**Note modificative du PC n° 0550102300003 augmentation
de la hauteur du point bas de la partie sud**

PROJET AGRIVOLTAIQUE

Centrale TESA D'ANCERVILLE

PC n° 055 010 230 0003

Figure 2 : Plan de coupe (Source : Totalenergies)

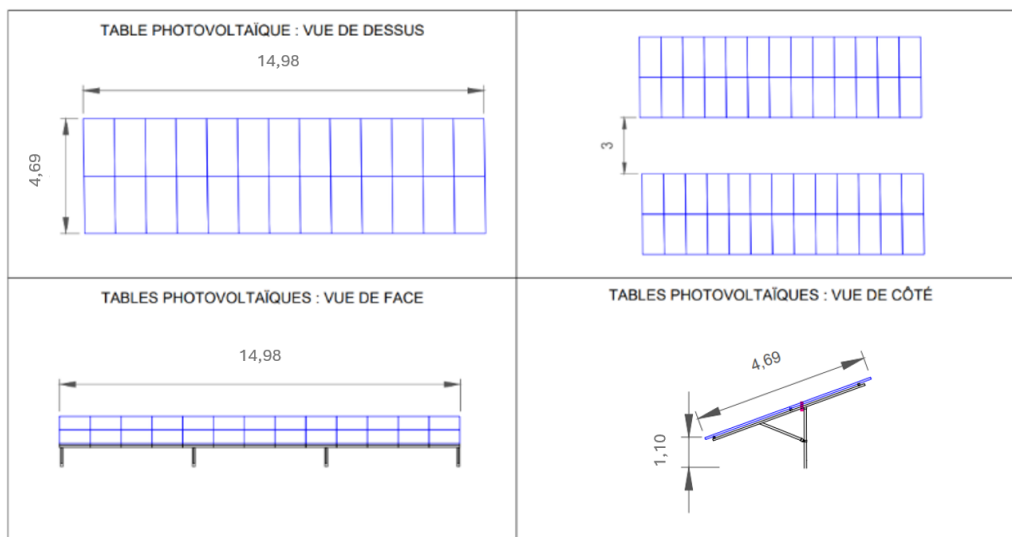
Lors du dépôt du permis de construire, le projet initial prévoyait une hauteur minimale de 80 cm sur l'ensemble de la partie Sud.

Cependant, afin de répondre à la demande formulée par la DDT et la CDPENAF, il a été décidé de rehausser les panneaux à une hauteur de 1,10 m, afin de permettre le pâturage de la centrale par des ovins. Par conséquent, le point haut a également été rehaussé de 0,30 m.

Figure 3 : Plan de masse de la Zone sud (Source : Totalenergies)

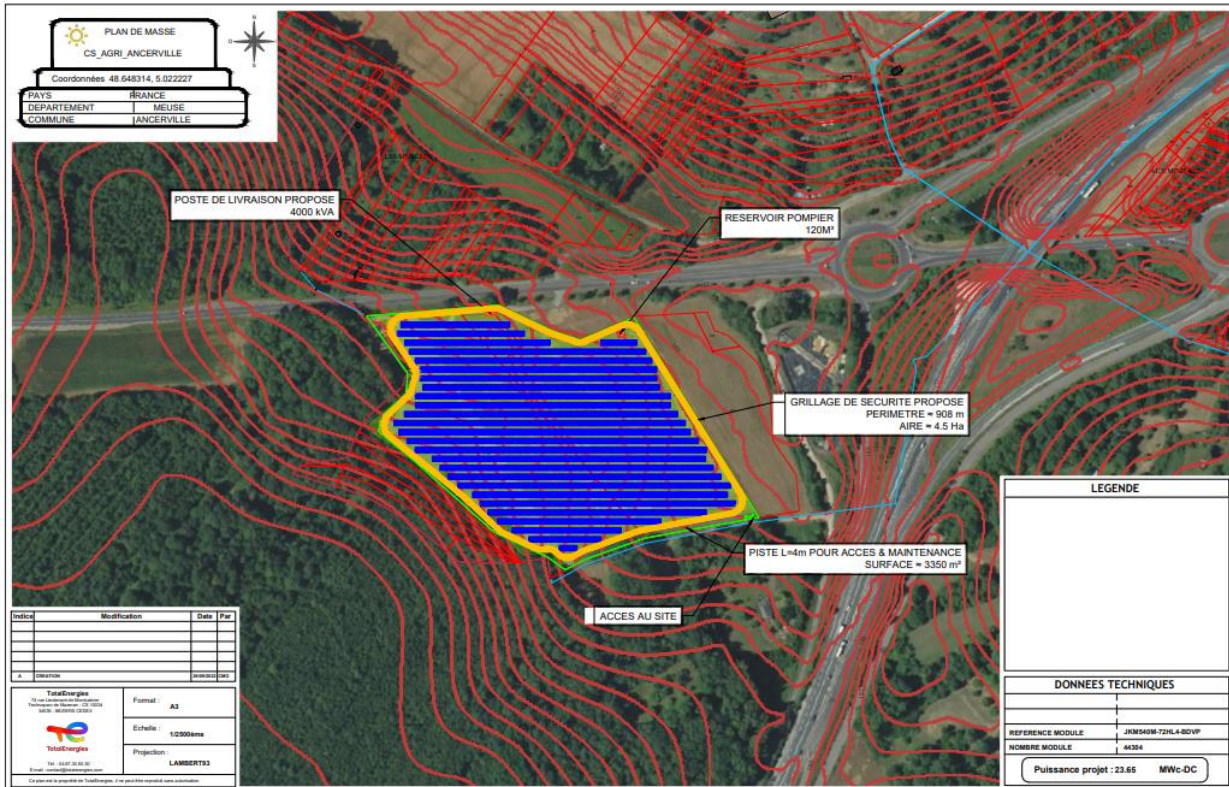
L'ensemble des modifications mentionnées dans cette note concerne la hauteur minimale du point bas de la zone Sud du parc photovoltaïque. La zone Nord, quant à elle, demeure inchangée.

Cette modification ne concerne pas la hauteur du point bas de la zone Nord, qui demeure inchangée.

Figure 4 : schéma d'une centrale avec pâturage Ovin (Source : Totalenergies)

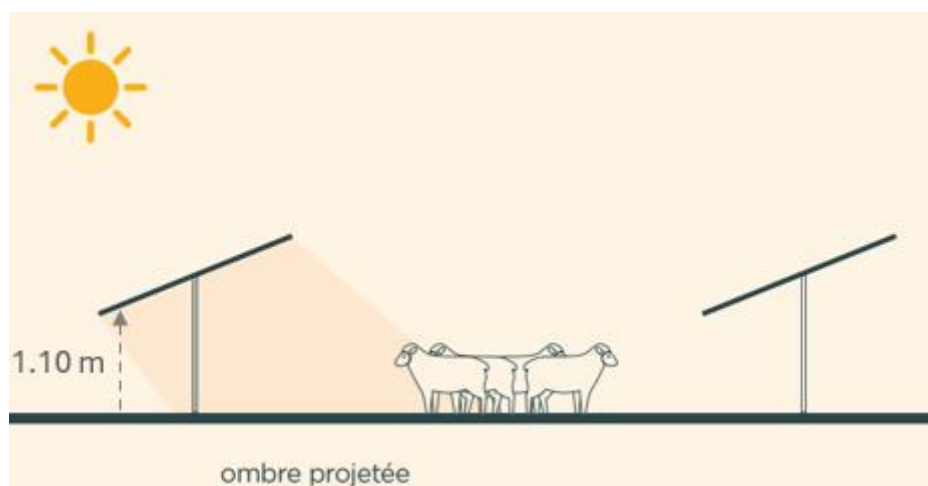
La partie Sud du projet agrivoltaïque d'Ancerville, avec la modification de la hauteur minimale des installations photovoltaïques portée à 1,10 mètre, permettra de maintenir une activité agricole significative. Cette évolution fait suite aux recommandations émises lors de l'instruction du projet.

Figure 5 : Simulation du projet et localisation des photomontages (sources ATEDEV)

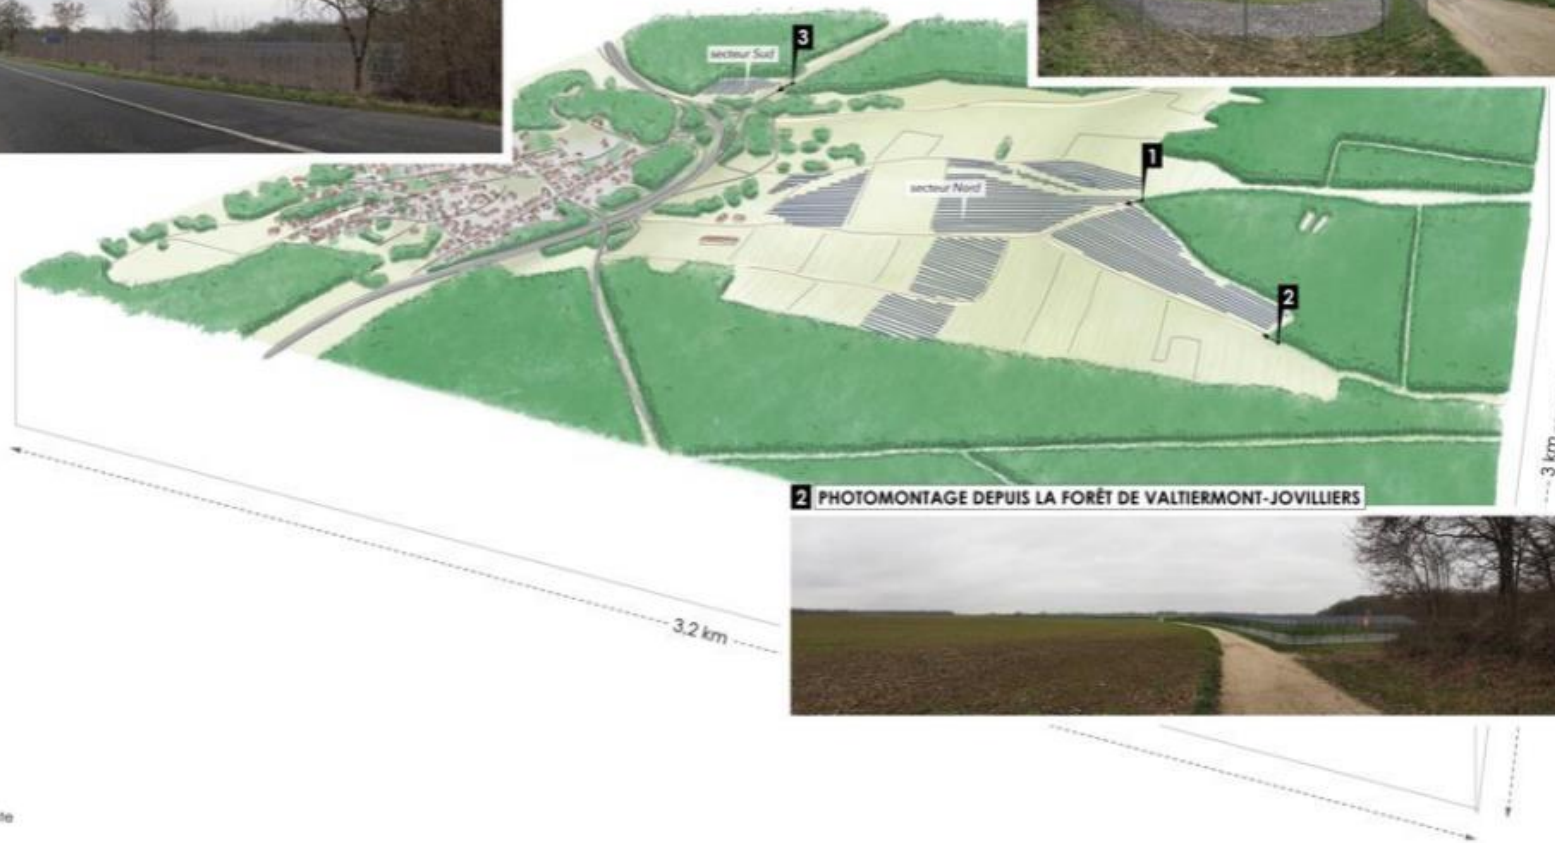
Les photomontages suivants montrent la perception du paysage pour les usagers depuis la RD604, dans le sens de la marche où le parc sera le plus visible.

La réhausse de 30m des panneaux n'aura aucun impact sur les conclusions de l'étude paysagère initiale.
